ID: PROGETTO PER LA REALIZZAZIONE DI UN IMPIANTO PER LA PRODUZIONE DI ENERGIA MEDIANTE LO SFRUTTAMENTO DEL VENTO NEL TERRITORIO COMUNALE DI FIRENZUOLA (FI) LOC. LA BADIA - RAZZOPIANO. POTENZA NOMINALE 54 MW , **procedimento ID 12437**

PROGETTO PER LA REALIZZAZIONE DI UN IMPIANTO PER LA  
PRODUZIONE DI ENERGIA MEDIANTE LO SFRUTTAMENTO DEL VENTO  
NEL TERRITORIO COMUNALE DI FIRENZUOLA (FI) LOC. LA BADIA -  
RAZZOPIANO

Osservazioni CAI (Club Alpino Italiano) Gruppo Regione Toscana – Comitato Scientifico.

# aerogeneratore FRZ 1

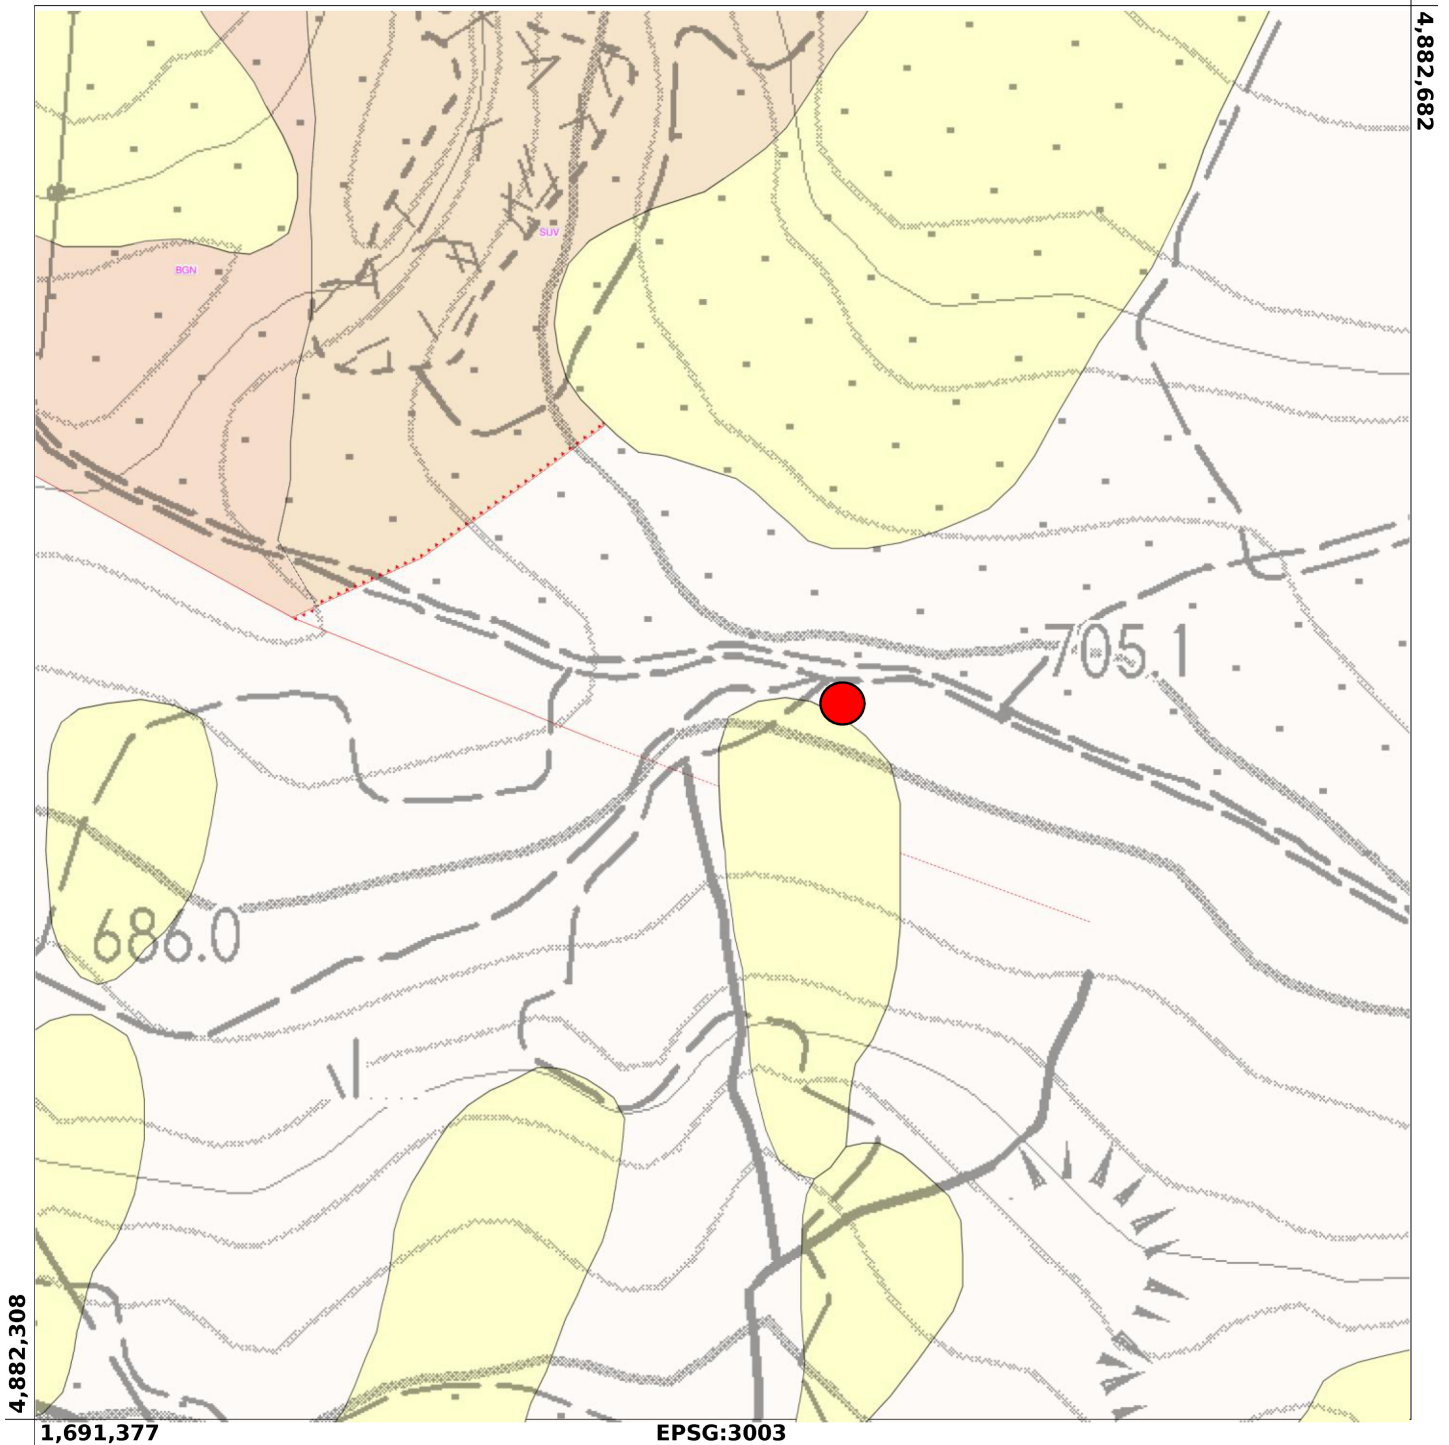
- l'aerogeneratore FRZ1 risulta posizionato sulla "testa" di una frana;
- l'aerogeneratore FRZ5 (quello che dalla relazione geologica risulta attestato sulla formazione rocciosa), in realtà sembra ricadere su litologie ben diverse e soprattutto sopra un corpo di frana rotazionale/traslative;
- gli aerogeneratori FRZ8, FRZ10 e FRZ12, oltre che localizzarsi su litologie piuttosto propense al rischio di instabilità, si trovano nelle immediate adiacenze di corpi franosi;
- Gli aerogeneratori FRZ9 ed FRZ11, vanno decisamente a ricadere su corpi di frana (Vd. allegati).

# aerogeneratore FRZ 5

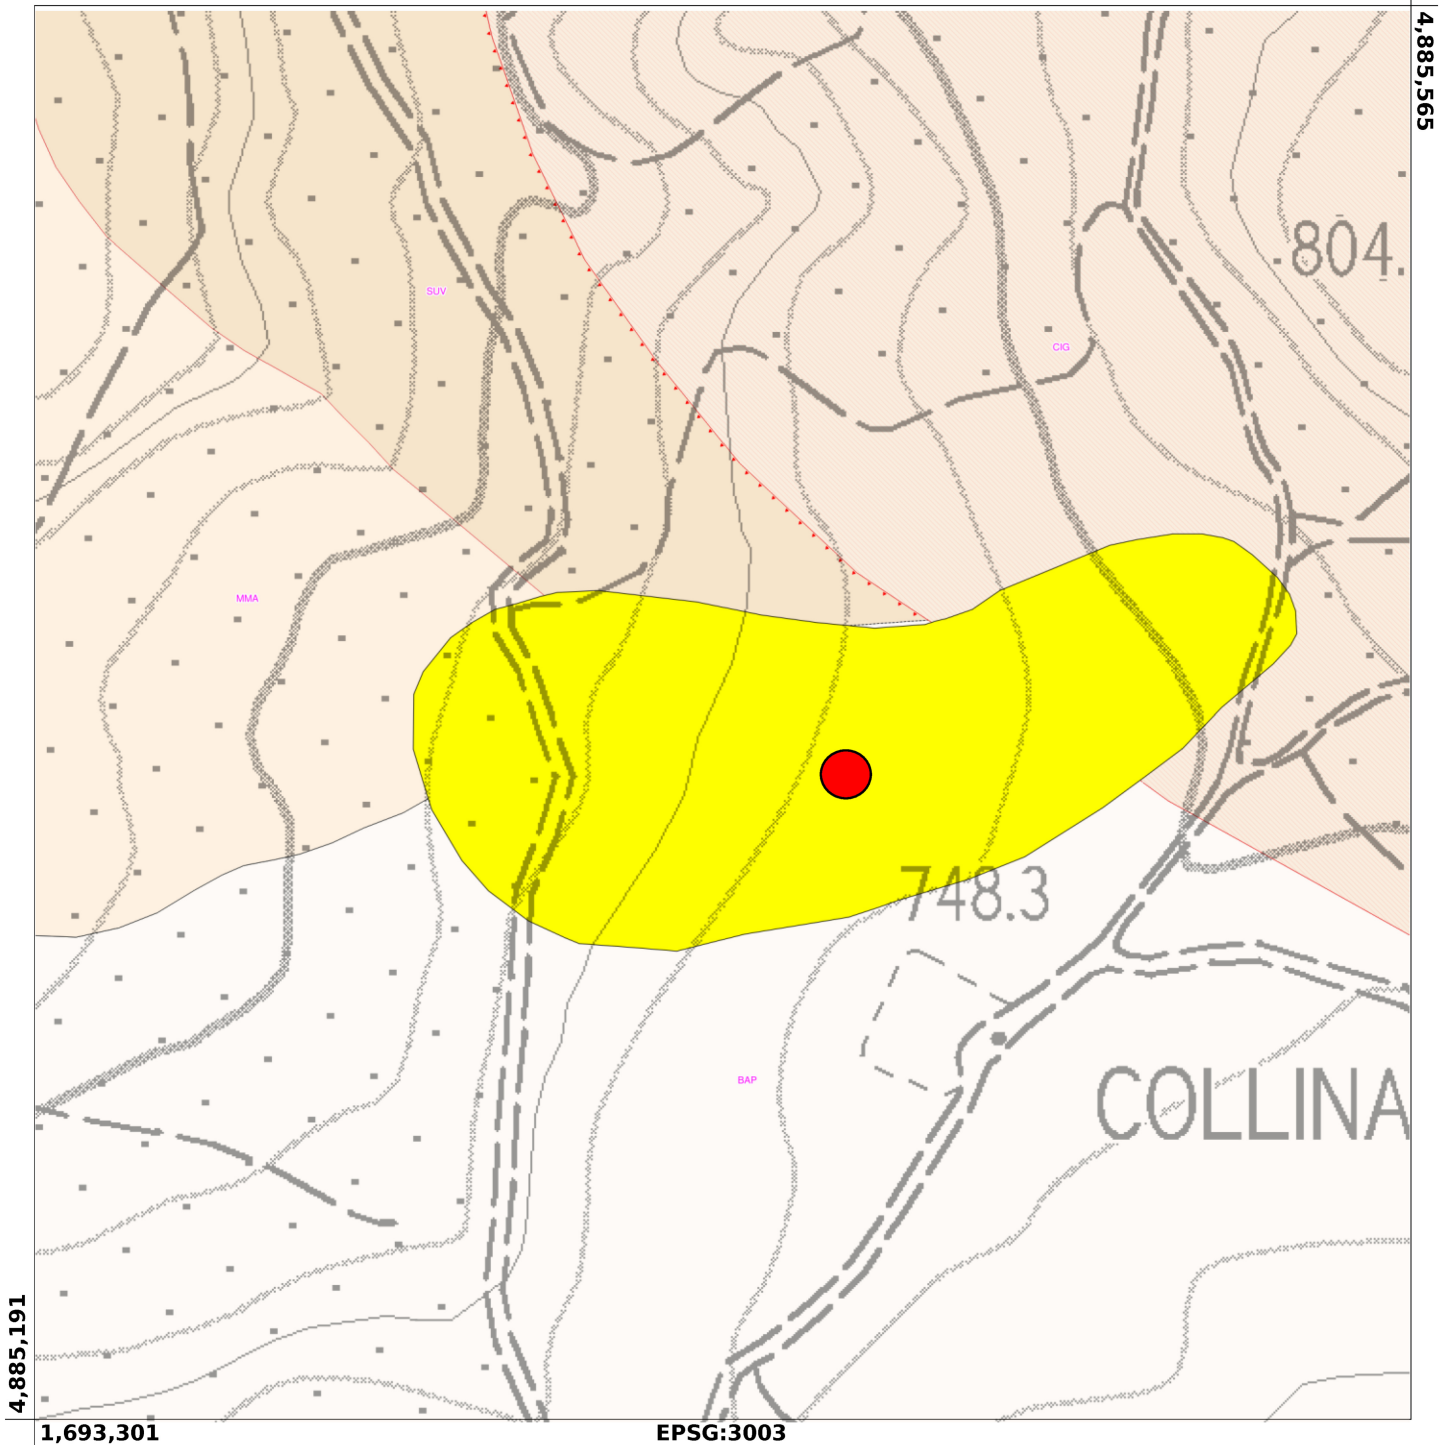
Il database geologico della Toscana (che evidentemente non è stato esaminato) e presenta un maggior dettaglio rispetto al foglio scala 1:50.000 ed indica invece che l'aerogeneratore FRZ5 come anche FRZ9, ricadono sulle Breccie Argillose Poligeniche, mentre gli aerogeneratori FRZ10 e FRZ11, non vanno ad insistere sul deposito detritico, ma sulle Argille Varicolori.

A sinistra aerogeneratore FRZ1 a destra aerogeneratore FRZ2

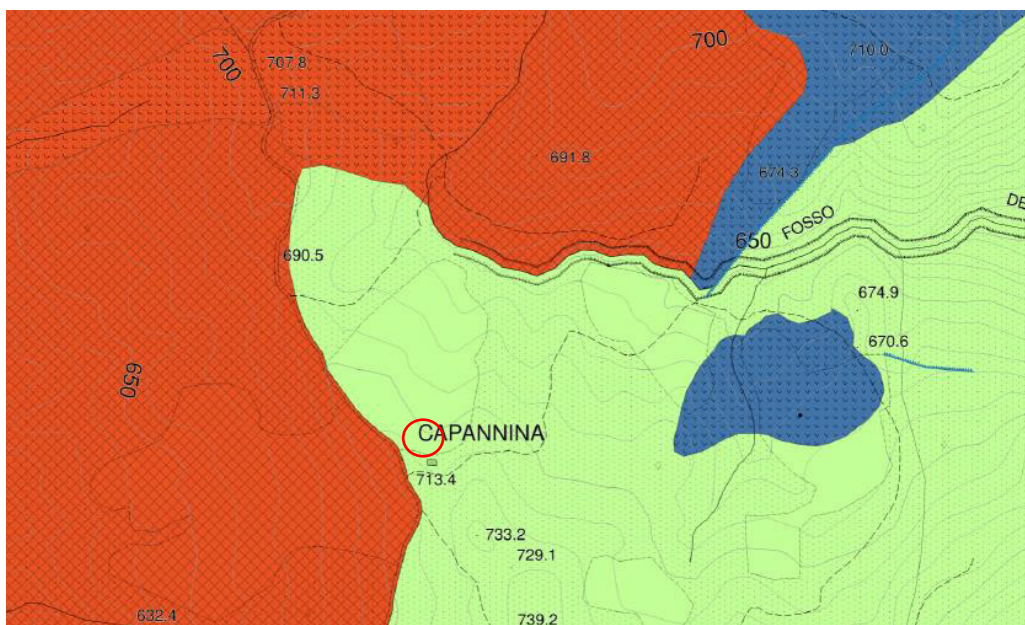
- Aerogeneratori FRZ1, FRZ2 e FRZ3, localizzati in area a franosità diffusa;
- Aerogeneratori FRZ5 e FRZ10, localizzati su frana di scivolamento attiva;
- Aerogeneratori FRZ9, FRZ11 e FRZ12, localizzati su frana per colamento quiescente;
- Aerogeneratori FRZ6, interposto tra area a franosità diffusa a monte e area di frana per colamento quiescente a valle, FRZ7 interposto sia a monte che a valle tra aree a franosità diffusa e l'aerogeneratore FRZ8 che si localizza in adiacenza ad una frana per colamento quiescente in area con potenziale instabilità connessa alla giacitura, all'acclività e alla litologia. Una situazione analoga si osserva per l'aerogeneratore FRZ4.
